## ЗАКЛЮЧЕНИЕ СПЕЦИАЛИСТА

№ 50-01/11-19/3С

Техническое обследование здания, состоящего из трех корпусов (№605, №606, №607, №608) по адресу: г. Москва, Северное Чертаново, д.6, на предмет качества окраски фасадов, монтажа окон и межпанельных швов. 01-01

客户：首都维修基金多户住宅楼基金会（FKR）

Рис.4: Фасад – неравномерная окраска, неровности из-за не зачищенного старого слоя краски

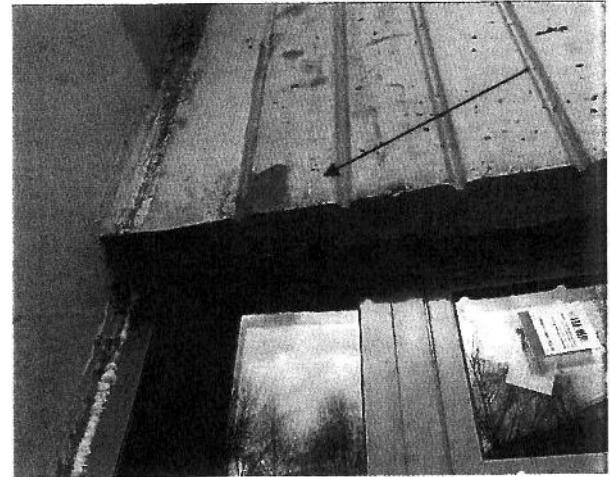
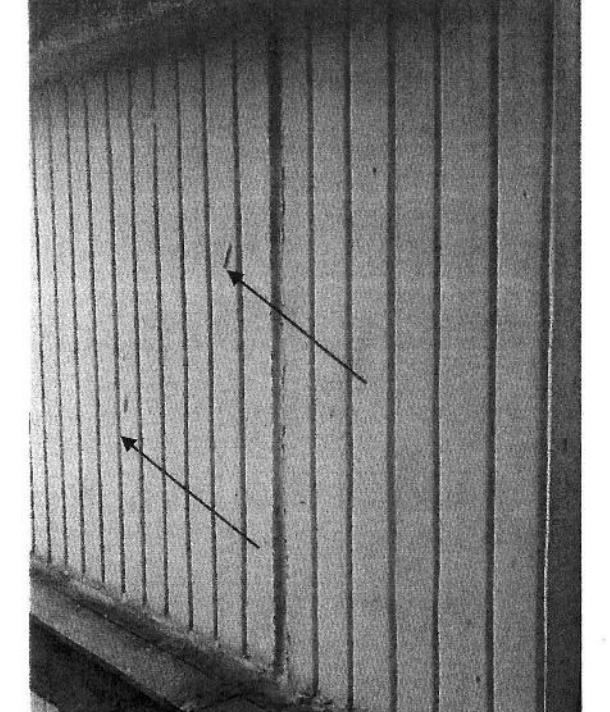
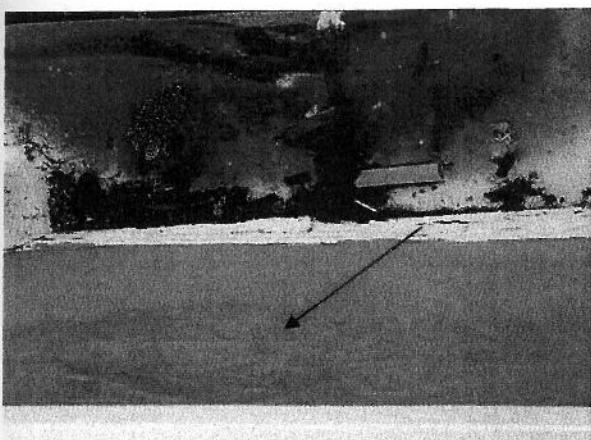
№10-02 Окраска фасадов не проводилась. Проводились в некоторых местах подготовительные работы. Но они тоже не сдавались и... некрасивые! :)  
№10-03 «Произвести работы в соответствии с проектной документацией» – ГЕНИАЛЬНО! Именно это и говорил на встречах представитель подрядчика – что они весной 2020 года приступят к работам по фасаду согласно проекту.

Рис.22: Отливы карниза из оцинкованной стали – отлив не менялся, строительный мусор

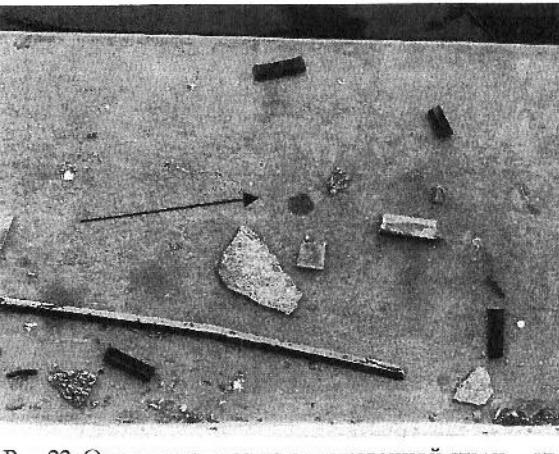
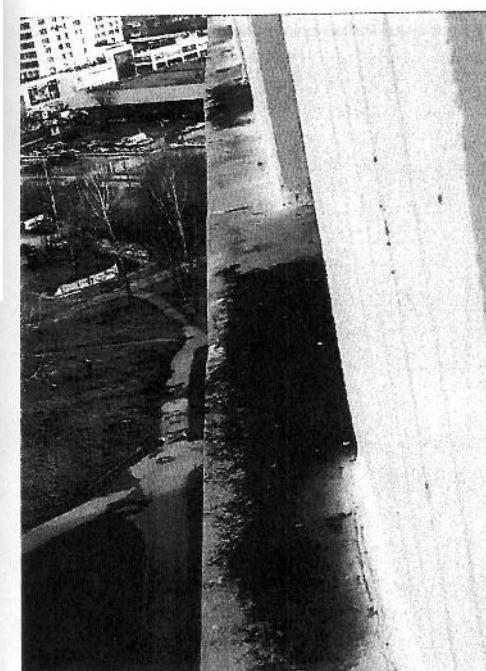
№13-01 И отливы карнизов устали изрядно. И это тоже один из пунктов, по которому МЖИ включила дом в программу кап.ремонта.  
Но сейчас их никто ещё не менял, а только собираются! (ииии семь)

Рис.32: 605 корп., 12 секция, лестничная площадка проделанное отверстие – срезана арматура

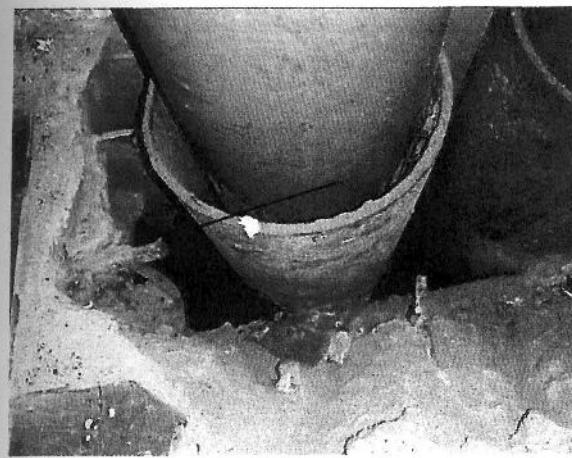
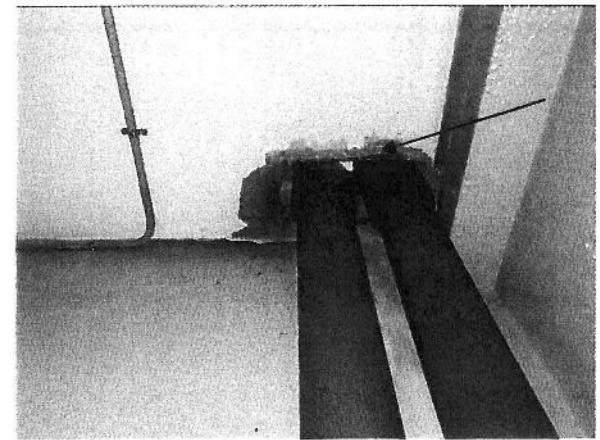
14-02, 14-03 Хм... неожиданно стали оценивать не только фасад и окна, но и какие-то внутренние работы, которые оценивать не просили - достаточно на странице 3 (03-01, 03-02) посмотреть на заказ.

Хотя я догадываюсь, почему так сделали: тут косяк подрядчика - очевидный.

Так дырки делать - нельзя (хотя сами жильцы это регулярно делают).

Однозначно - заставить перепроверить и исправить.

Рис.52: Освещение лифтовой площадки корп. 605 – сеть освещения проведена открытым способом в ПВХ трубах, светильники установлены светодиодные без датчиков присутствия

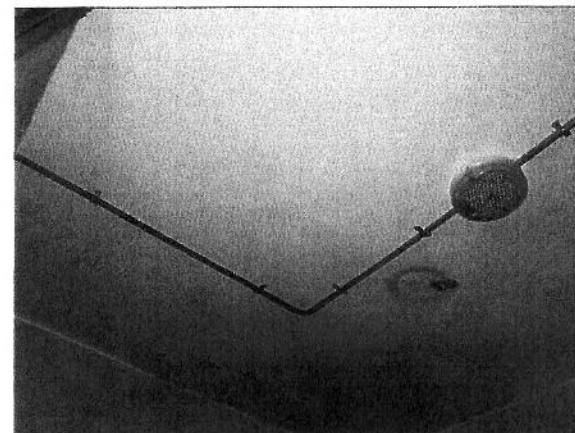
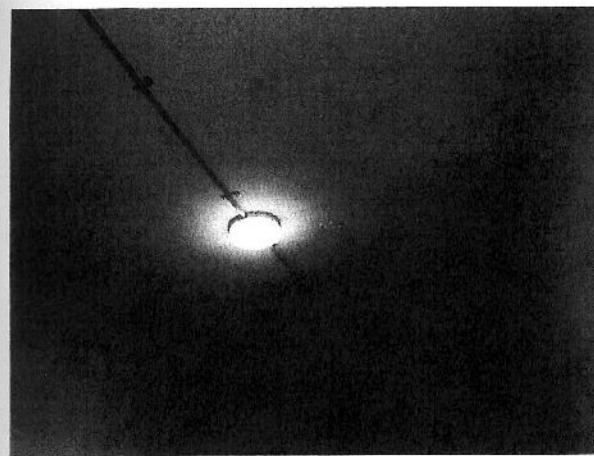
| 15<br><br>18-02 | Освещение поэтажных площадок (кор-  | Рис.52; - ПКР-002632/5-18-ИОС5.1; | Произвести работы в соответствии с проектной (таки десять)<br>Что касаемо прокладки в трубах ПВХ: неоднократно объясняли (даже я слышал!), что запрещено делать горизонтальные штробы такой длины в панельных домах. А старые кабель каналы перебиты – у нас внутрипанельные трубы лежали, которые наполнялись проводкой прямо на заводе. Убиты все они. Во время отделочных работ пластиковые трубы будут выкрашены в цвет потолка и всё... просто ещё не доделано. Но эксперт по фасаду и окнам не забыл напомнить и про этот вид работ :) |
